SOPRINTENDENZA SPECIALE PER IL PIANO NAZIONALE  
DI RIPRESA E RESILIENZA

*Oggetto:* [ID\_VIP: 7803] SUNI, SAGAMA, TINNURA, (OR), SINDIA, MACOMER (NU). Progetto di un parco eolico denominato "Parco Eolico di Suni" costituito da 10 aerogeneratori con potenza unitaria pari a 6 MW e potenza complessiva pari a 60 MW collegati alla nuova stazione utente posta nel comune di Macomer.

Richiesta integrazioni al SIA e alla documentazione di progetto.

Elaborazione GIS – SSPNRR

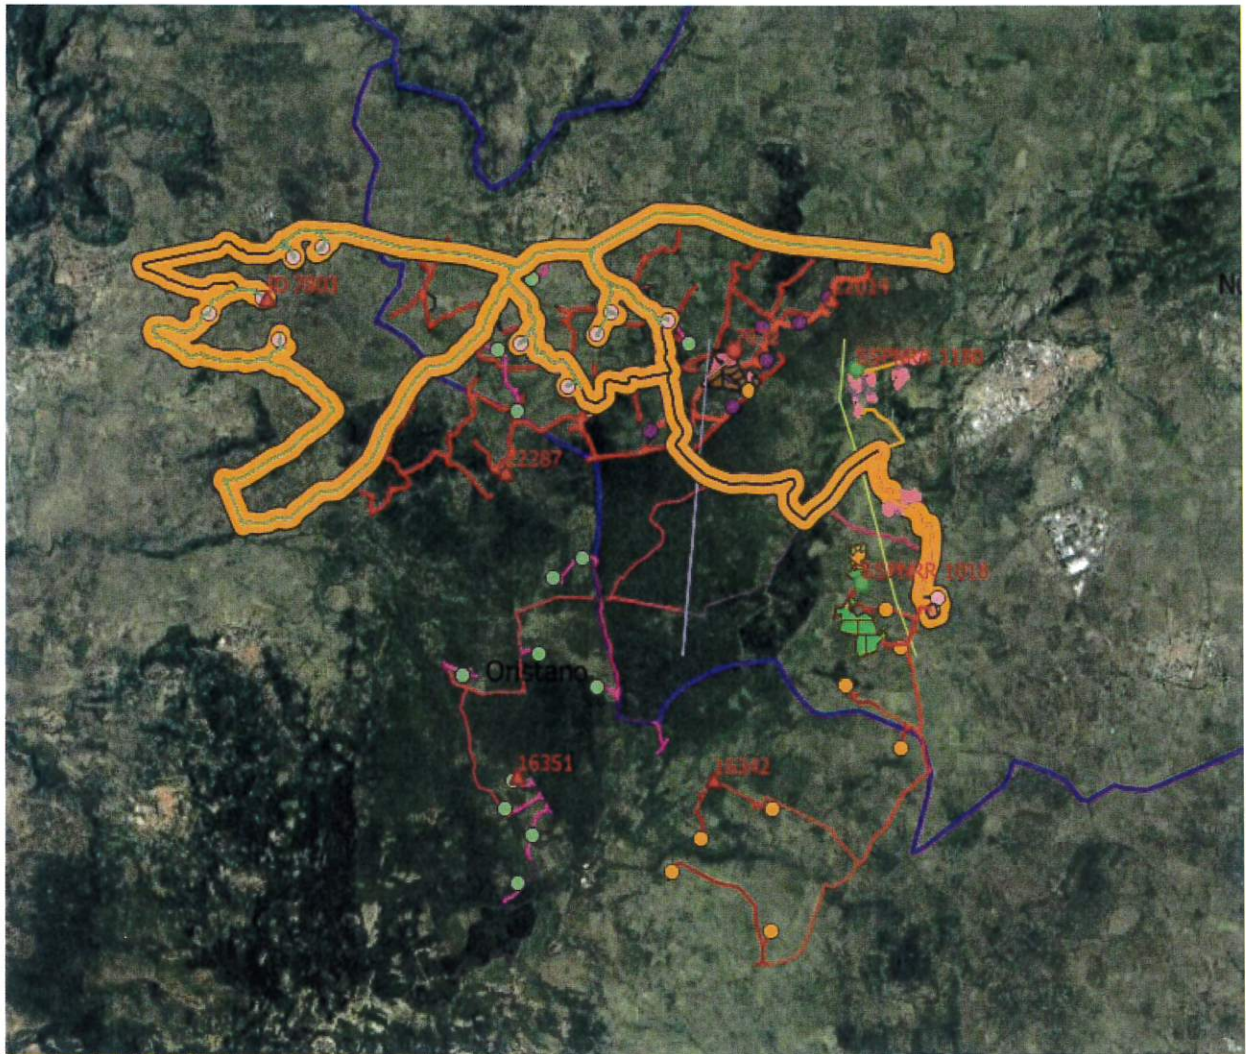
2. preso atto di quanto riportato dal Proponente nel SIA (*cf.* pag. 409) rispetto agli impatti cumulativi derivanti dal progetto in esame con altri impianti FER (ovvero che nei pressi dell'area d'intervento risulta presente un impianto minieolico realizzato), considerato che da una disamina compiuta dalla Scrivente, risultano tuttavia in valutazione i seguenti impianti alimentati da fonti rinnovabili:

- 1) EOLICO – Proponente Sindia srl
  - 2) EOLICO – Proponente Enel Green Power Italia srl
  - 3) EOLICO - Proponente Enel Green Power Italia srl
  - 4) EOLICO - Proponente Sindia srl

- 5) FV – Proponente Energia Pulita Italiana 3 srl
  - 6) FV - Proponente Energia Pulita Italiana 4 srl
  - 7) FV – Proponente Ine Sos Compensos srli quali condividono con il progetto in esame buona parte del percorso dei caviddotti, oltre che a costituire una potenziale macroarea "industriale" nel territorio interessato, si chiede di voler **rivedere le proprie considerazioni circa le interferenze del presente progetto con gli impianti indicati**, alla luce di quanto evidenziato dalla Scrivente.  
Si riporta a seguire un'immagine esplicativa della rappresentazione degli impianti in valutazione.

Figura 79 - Stralcio area parco eolico su PPR – Componenti Ambientali

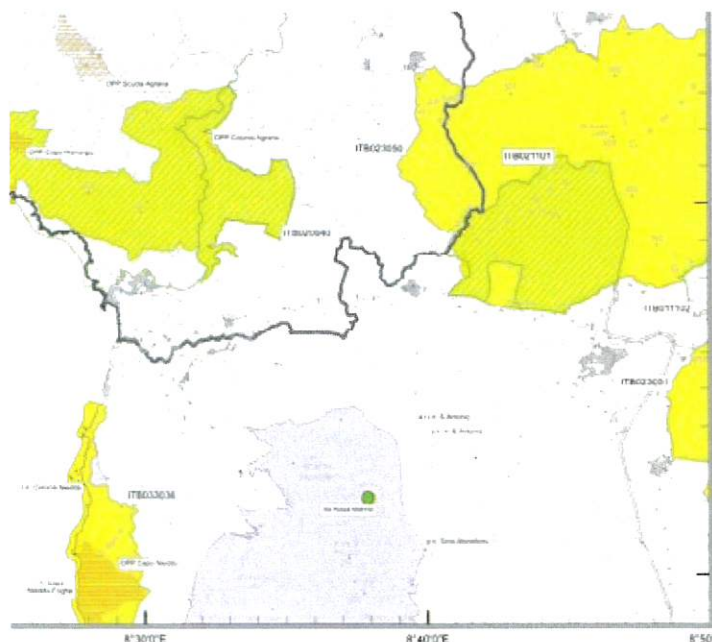
3. in merito alle interferenze dell'impianto e delle opere annesse (compresa la cabina di trasformazione ubicata nel comune di Macomer ed i cavidotti), con il reticolo idrografico, così come identificato dal PPR (nello specifico costituito dai *Riu Su Coraggiu*, *Riu su s'Ulimu*, *Riu sa Laccheddu*, *Riu di Corte*, *Riu Molineddu*, *Riu Crabalza* e relative fasce di rispetto), con le aree boscate (PPR – Componenti del Paesaggio con valenza ambientale), con la ferrovia di impianto a valenza paesaggistica *Macomer - Bosa Marina*, con la trama dei muri a secco, si richiede di integrare la documentazione con la **valutazione degli impatti potenziali significativi e negativi riferita a tali interferenze**;

Stralcio PFAR – 1.12 Montiferru – Individuazione Monumento Naturale "Sa Roda Manna"

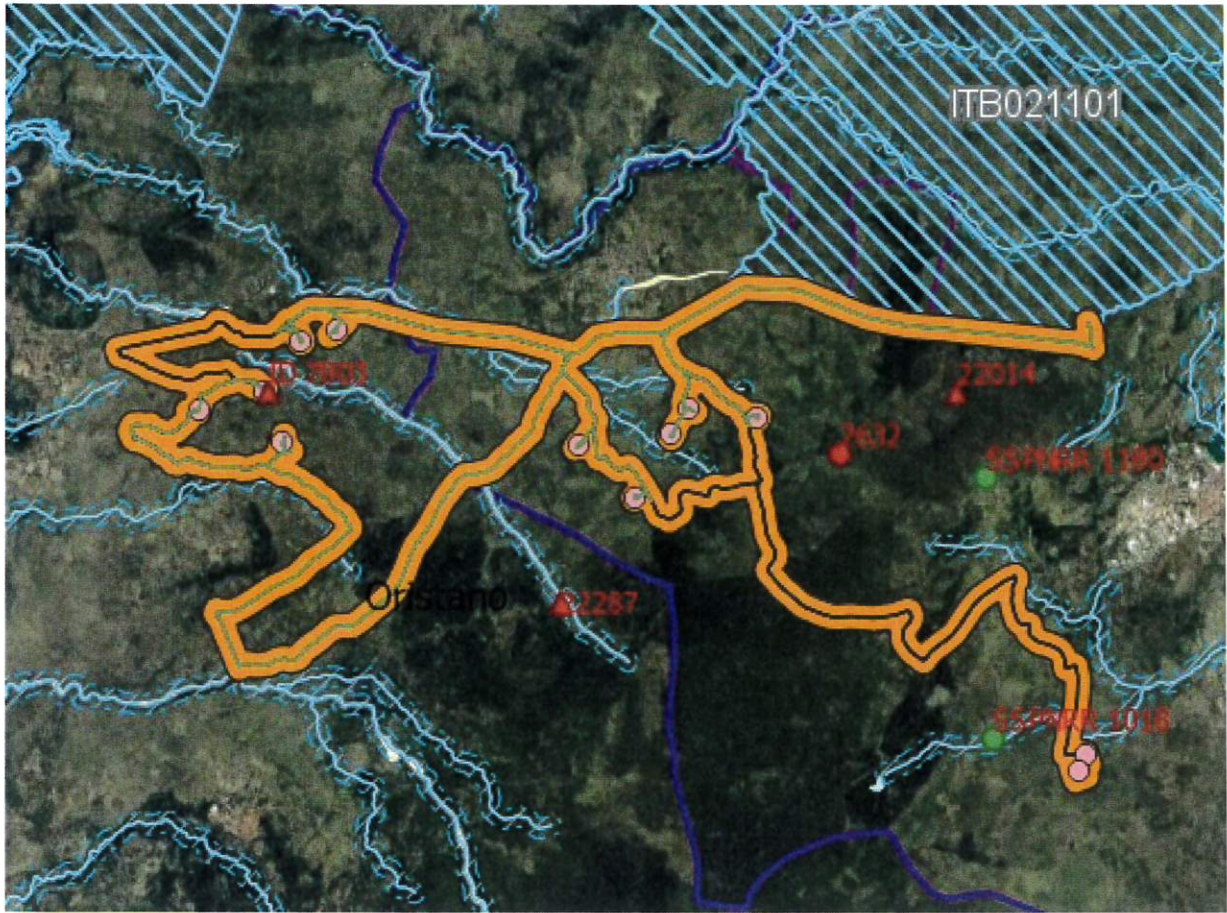
4. in riferimento alla valutazione degli **impatti potenziali significativi e negativi**, si richiede di integrare la documentazione di progetto ed il SIA rispetto all'interferenza generata dai caviddotti con la ZSC - ITB021101 - Altopiano di Campeda /ZPS - ITB023050 - Piana di Semestene, Bonorva, Macomer e Bortigali, oltre che con il Monumento Naturale "Sa Roda Manna", istituito con Decreto dell'Assessorato Difesa Ambiente n. 2776 del 06 ottobre 1999: coordinate 40° 11' 43" N - 08° 38' 19" E (quota 700 s.l.m.), a distanza inferiore di 10 km dall'impianto;

Elaborazione SSPNRR – Beni Parte II D.Lgs.42/2004 – BUFFER 7 chilometri

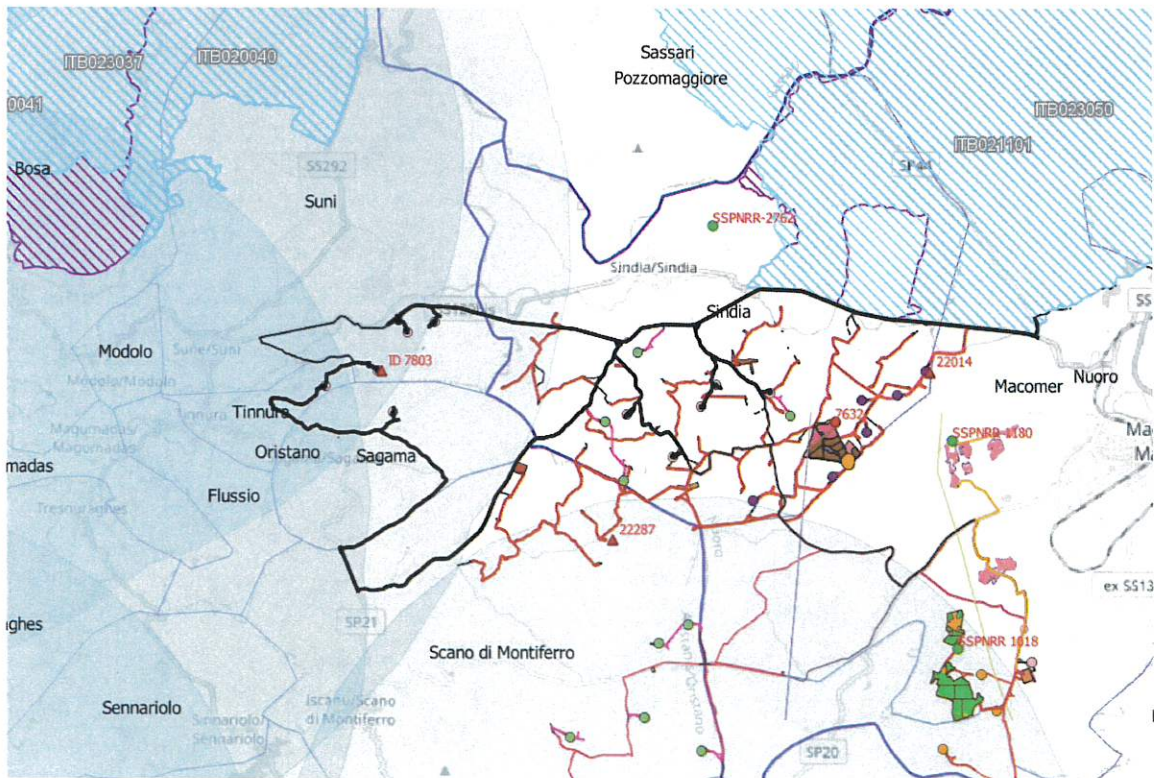
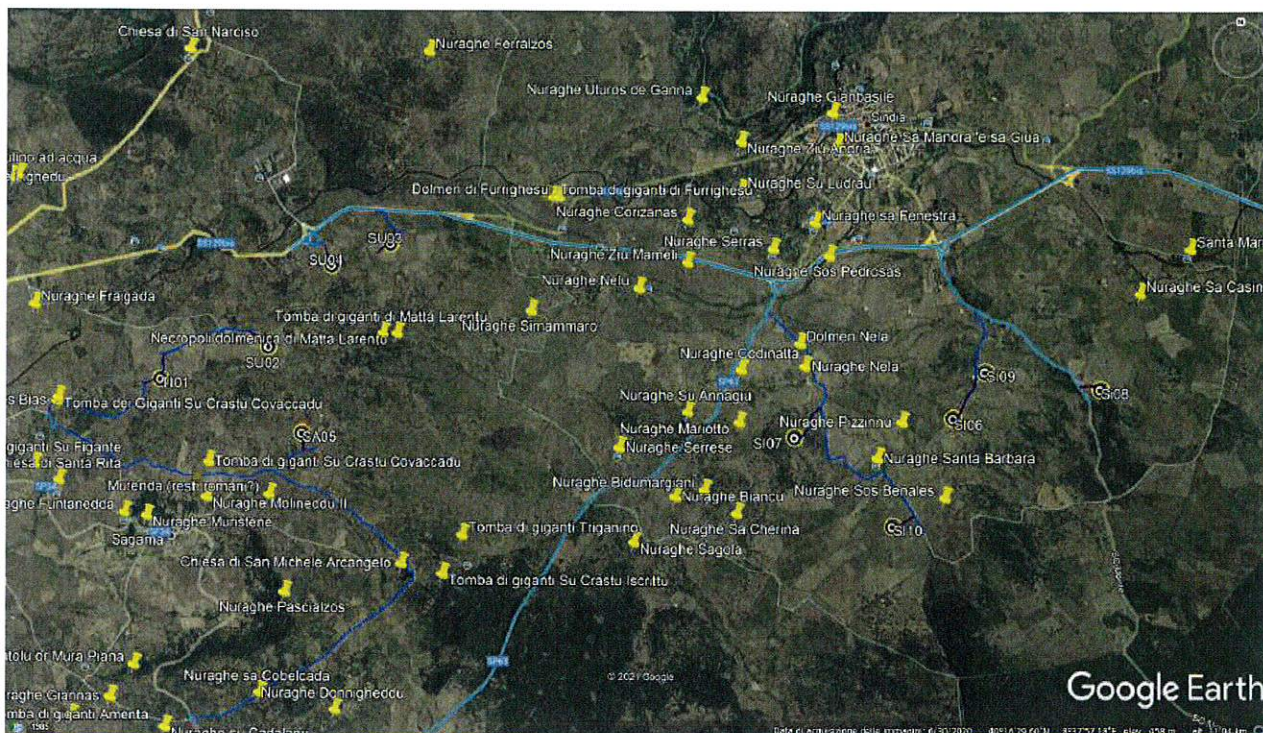
5. dall'Analisi di **intervisibilità**, tenuto conto di quanto già richiesto dalle Soprintendenze ABAP per le province di Sassari e Nuoro e per la città metropolitana di Cagliari e per le province di Oristano e Sud Sardegna, rilevato che il progetto risulta interferire con beni compresi nei buffer di 7 chilometri sottoposti a tutela ai sensi della Parte II e III del D. Lgs. 42/2004, si chiede di integrare la suddetta analisi con ulteriori elaborati di maggiore dettaglio, che chiariscano le interrelazioni dei suddetti beni con l'impianto in progetto e gli eventuali impatti visivi conseguenti;

11. si chiede di voler integrare l'elaborato C20021S05-VA-EA-5.2-01 - *Analisi di Intervisibilità – Fotosimulazioni*, con **fotosimulazioni** che illustrino gli impatti dell'impianto da e verso i punti di vista dei numerosi recettori sensibili disposti a breve distanza, come evidenziato dall'immagine precedente; le nuove fotosimulazioni, i cui punti di ripresa dovranno essere localizzati su apposita *keyplan* di riferimento, dovranno essere realizzate con e senza le relative opere di mitigazione;
